## **Travaux d'extension du poste électrique d'Echalas Création d'un tronçon de ligne électrique aérienne de 225 kV Dépose d'un tronçon de ligne électrique de même puissance.**

### **Dossier AE/17/303 - Compléments**

#### **Demandes du CGEDD – 10 mars 2017**

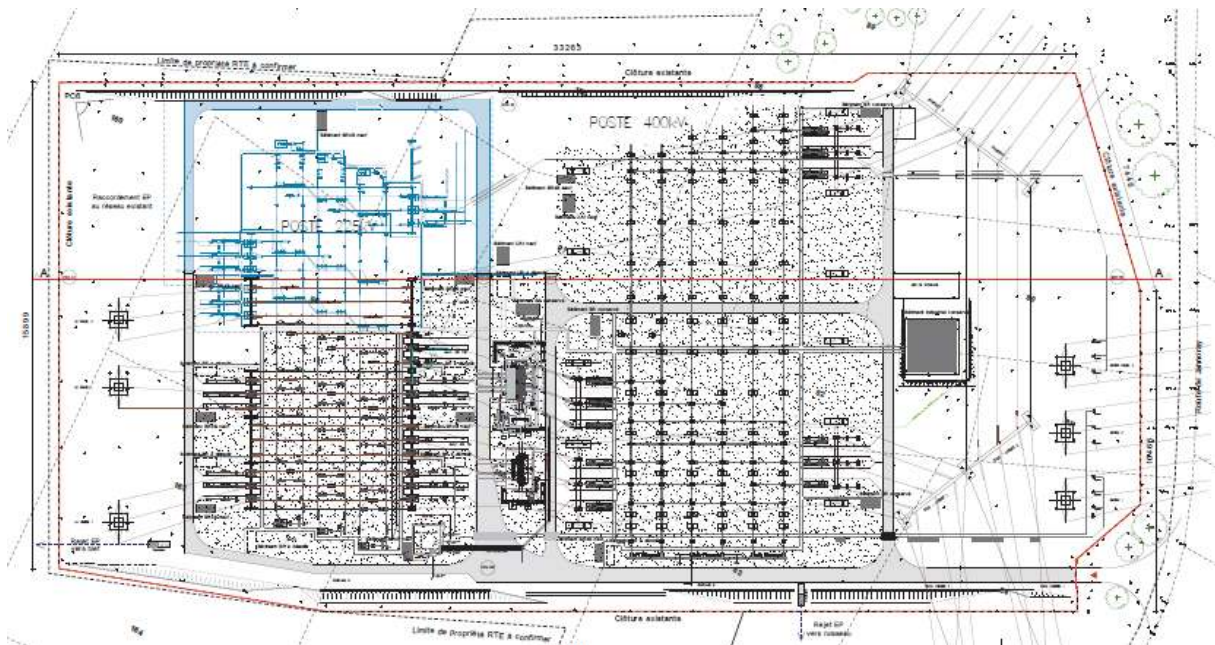
**schéma de dépose des éléments constitutifs du tronçon de ligne Givors – Madeleine, notamment les modalités de démolition et d'évacuation des pylônes la constituant, mentionné dans la rubrique 4.1.**

Pour l'heure, Rte n'a pas engagé les études de détail s'agissant notamment de la dépose du tronçon de ligne aérienne. Néanmoins, sur la base de l'expérience, les principes ci-après seront suivis.

Les massifs seront arasés à -1m par rapport au terrain naturel (à l'exception des terrains rocheux dans lesquels l'arasement sera réalisé à -0.30m).

Les pylônes seront déposés et évacués en bord de chemin, cette évacuation devra permettre de libérer totalement la zone de travail, en attendant leur récupération par une entreprise spécialement mandatée par RTE. Les découpes de pylônes devront être réalisées à la pince hydraulique

RTE communiquera les prescriptions environnementales éventuelles et s'assurera de leur mise en œuvre, tout au long du chantier, au moyen de la présence d'un expert écologue, le cas échéant.

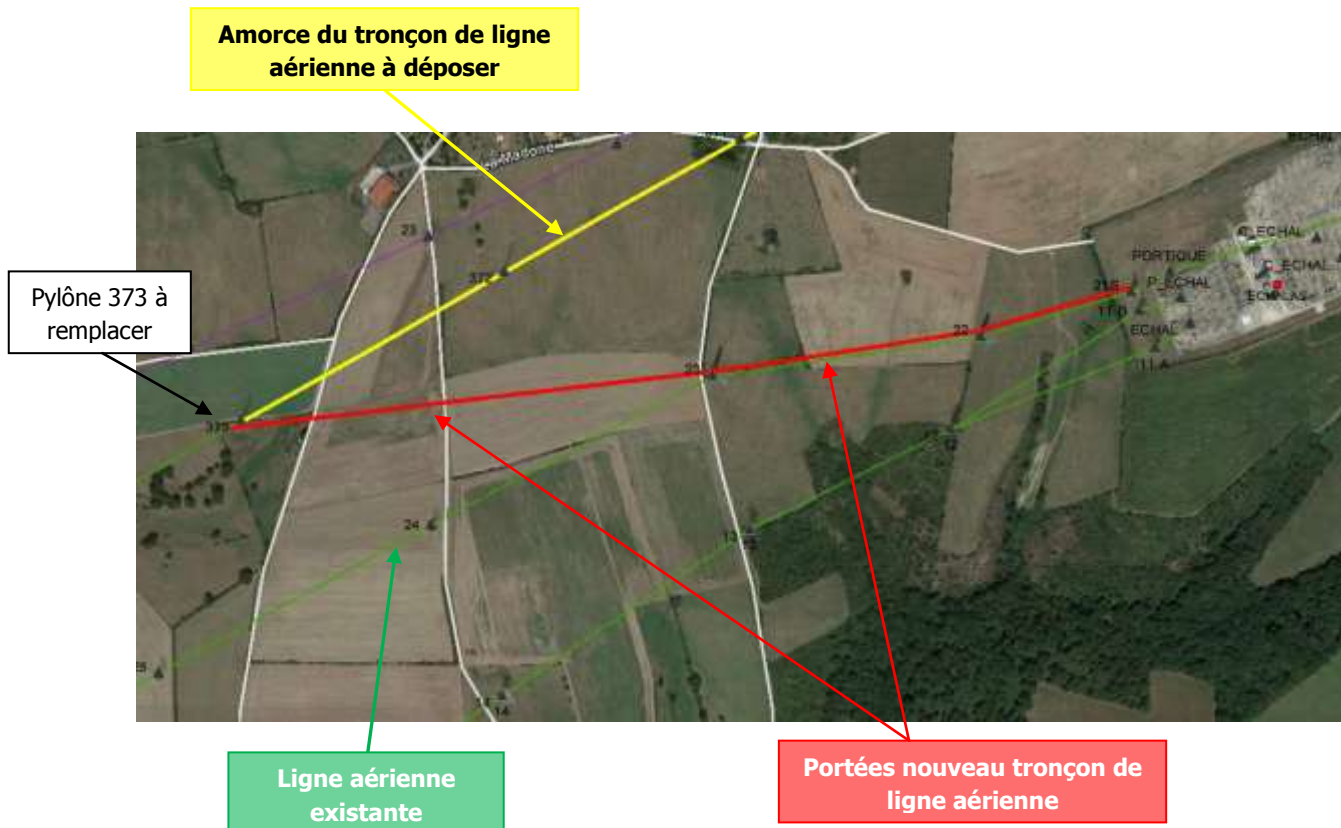
**Demande 5 :** Plan moins zoomé afin de situer doublement le pylône 373: d'une part, par rapport au poste d'Echalas et, d'autre part, par rapport à la ligne électrique de 1 000 mètres créée.

**Demande 6 :** Tracé de la nouvelle ligne sur un plan avec indication du nombre et des sites d'implantation de nouveaux pylônes.

A part le remplacement du support n° 373, il ne sera procédé à aucune autre implantation de pylône, hors du poste électrique d'ECHALAS. En effet, une portée de câbles sera déroulée entre le nouveau pylône 373 et le pylône n° 23 de la ligne aérienne existante 225kV GIVORS – SOLEIL 2. Les supports n° 23 et 22 de cet ouvrage existant sont conçus pour accueillir ce nouveau terne, jusqu'au poste électrique d'ECHALAS.
